# Mitteilung

BDF 5801  
Kurzbezeichnung

Bedienungsfeld  
Benennung

Änderungen wegen Durchführung der Anzeige der Breitschalterstellung (DFG-Vorschlag) nach Angabe auf Blatt 2-6

BDF 6801  
3982-342-1  
81.5

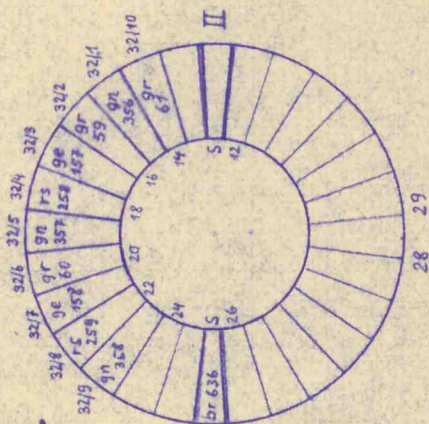
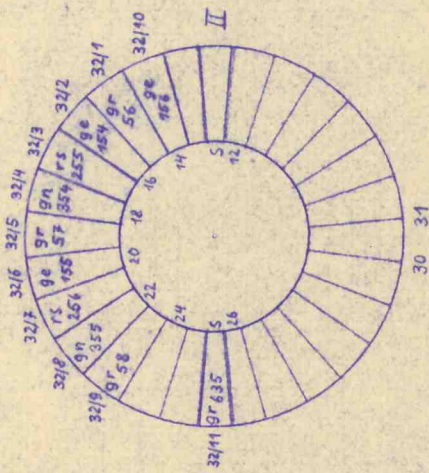
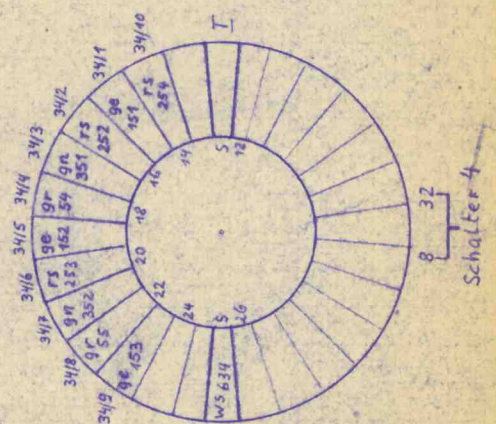
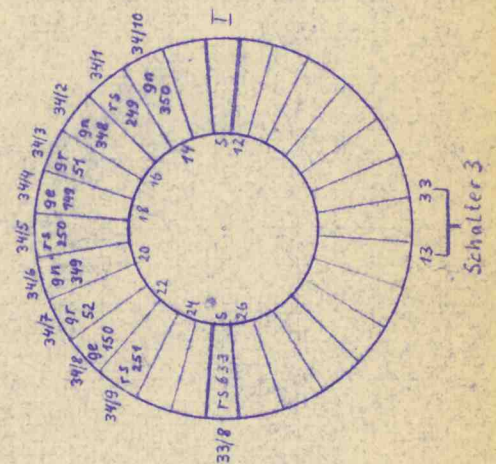
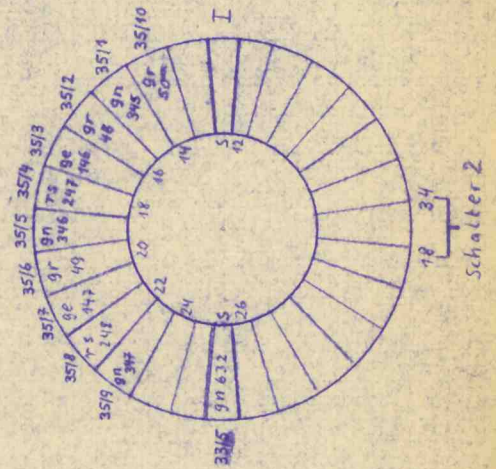
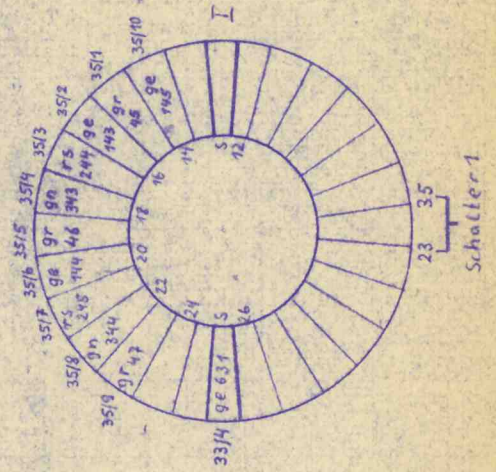
1) Verwendung von 2 Drehschaltern mit 2 Ebenen als DS 6 und DS 7 nach Zeichnungsnummer 2416-383-2

2) Verdrahtung der Drehschalter

grau	✓ 45	zusätzlich auf	10/35 ✓	gelb	✓ 143	zusätzlich auf	10/35 ✓
	✓ 46	"	" 10/35 ✓		✓ 144	"	" 10/35
	✓ 47	"	" 10/35 ✓		✓ 145	"	" 10/35
	✓ 48	"	" 10/34 ✓		✓ 146	"	" 10/34
	✓ 49	"	" 10/34 ✓		✓ 147	"	" 10/34
	✓ 50	"	" 10/34 ✓		✓ 149	"	" 10/33
	✓ 51	"	" 10/33 ✓		✓ 150	"	" 10/33
	✓ 52	"	" 10/33 ✓		✓ 151	"	" 10/32
	✓ 54	"	" 10/32 ✓		✓ 152	"	" 10/32
	✓ 55	"	" 10/32 ✓		✓ 153	"	" 10/32
	✓ 56	"	" 10/31 ✓		✓ 154	"	" 10/31
	✓ 57	"	" 10/31 ✓		✓ 155	"	" 10/31
	✓ 58	"	" 10/31 ✓		✓ 156	"	" 10/31
	✓ 59	"	" 10/29 ✓		✓ 157	"	" 10/29
	✓ 60	"	" 10/29 ✓		✓ 158	"	" 10/29 ✓
	✓ 61	"	" 10/29 ✓

rosa	✓ 244	zusätzlich auf	10/35 ✓	grün	343	zusätzlich auf	10/35 ✓
	✓ 245	"	" 10/35		344	"	" 10/35
	✓ 247	"	" 10/34		✓ 345	"	" 10/34
	✓ 248	"	" 10/34		✓ 346	"	" 10/34
	✓ 249	"	" 10/33		✓ 347	"	" 10/34
	✓ 250	"	" 10/33		✓ 348	"	" 10/33
	✓ 251	"	" 10/33		✓ 349	"	" 10/33
	✓ 252	"	" 10/32		✓ 350	"	" 10/33
	✓ 253	"	" 10/32		✓ 351	"	" 10/32
	✓ 254	"	" 10/32		✓ 352	"	" 10/32
	✓ 255	"	" 10/31		✓ 354	"	" 10/31
	✓ 256	"	" 10/31		✓ 355	"	" 10/31
	✓ 258	"	" 10/29		✓ 356	"	" 10/29
	✓ 259	"	" 10/29		✓ 357	"	" 10/29
					✓ 358	"	" 10/29

braungrün 286 zusätzlich auf 33/11 (ML10611) ✓

gelb	631	33/4 (ML1064)	- 10/35 ✓
grün	632	33/5 (ML1065)	- 10/34 ✓
rosa	633	33/8 (ML1068)	- 10/33 ✓
weiß	634	33/11 (ML10611)	- 10/32 ✓
grau	635	32/11 (ML11611)	- 10/30 ✓
braun	636	32/11 (ML11611)	- 10/29 ✓

BDF 5801  
3462-342-1  
Bl. 2

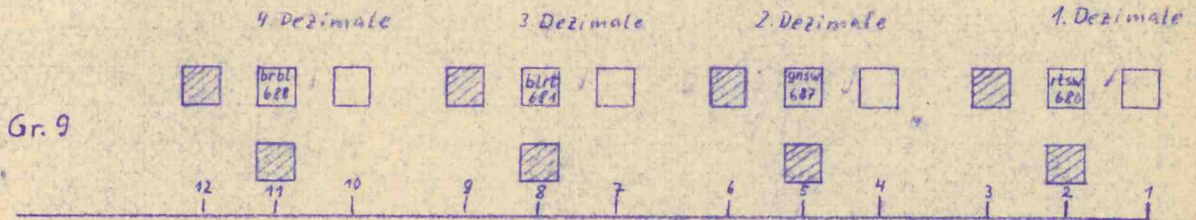
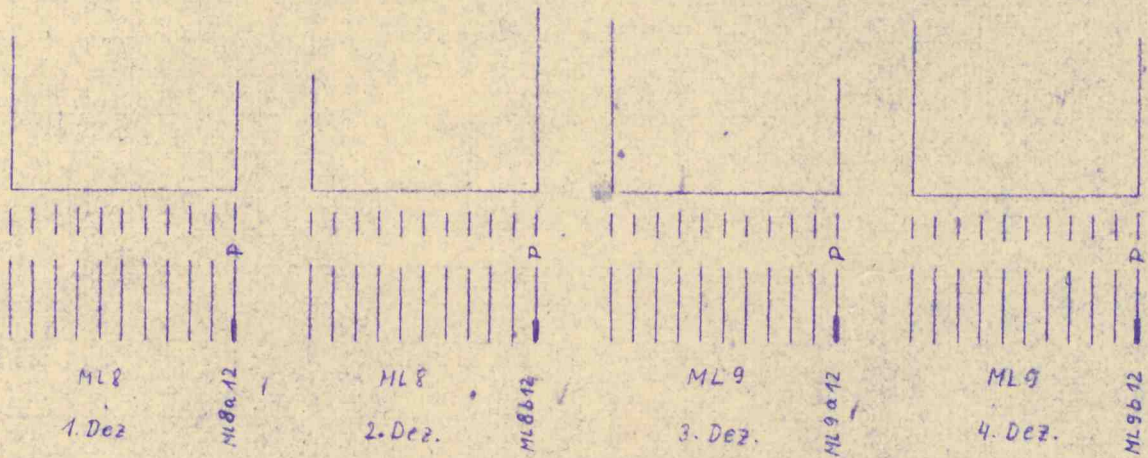
3) Anzeige des roten Punktes der Adressenstellen

- neu: rotschwarz (680) 35/12 (ML 8 a 12) - 9/12 ✓  
 grünschwarz (687) 35/12 (ML 8 B 12) - 9/15 ✓  
 blaurot (684) 34/12 (ML 9 a 12) - 9/8 ✓  
 braunblau (688) 34/12 (ML 9 b 12) - 9/11 ✓

BDF 5801  
3462-342-1  
Bl. 4

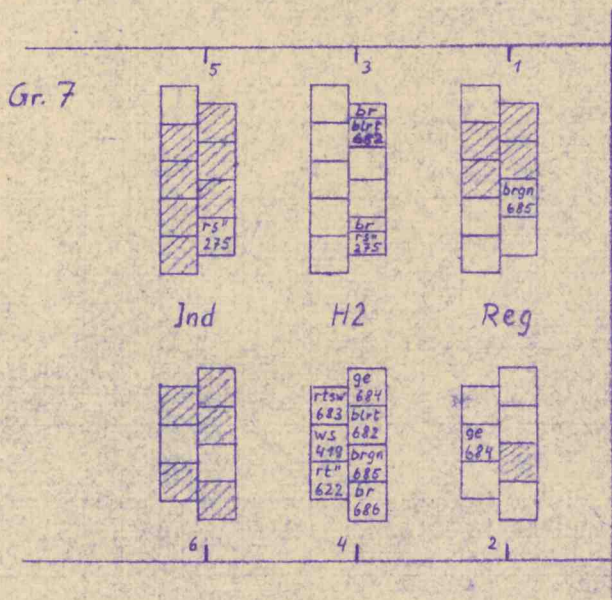
4) Verdrahtung der Magnetasten

- ✓ blaurot (459) streichen
- ✓ grün (378) streichen
- ✓ rosa (276) streichen

weiß (419): 7/1 ändern in 7/4

- rot (622) zusätzlich auf 7/4 ✓
- rosa (275) " " 7/5 und 44/9 ✓

- blaurot (682) 7/3 - 7/4 - 44/9 ✗
- rotschwarz (683) 30/5 (M13a5) - 7/4 ✗
- gelb (684) 7/4 - 7/2 ✗
- braungrün (685) 7/4 - 7/1 ✗
- braun (686) 30/4 (M13b4) - 7/4 ✗ ?

BDF 5801  
3462-342-1  
Bl. 6

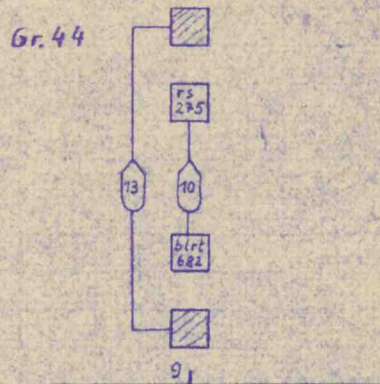
Zur Änderung im BDF für Anzeige der Drehschaltstellung Blatt 6
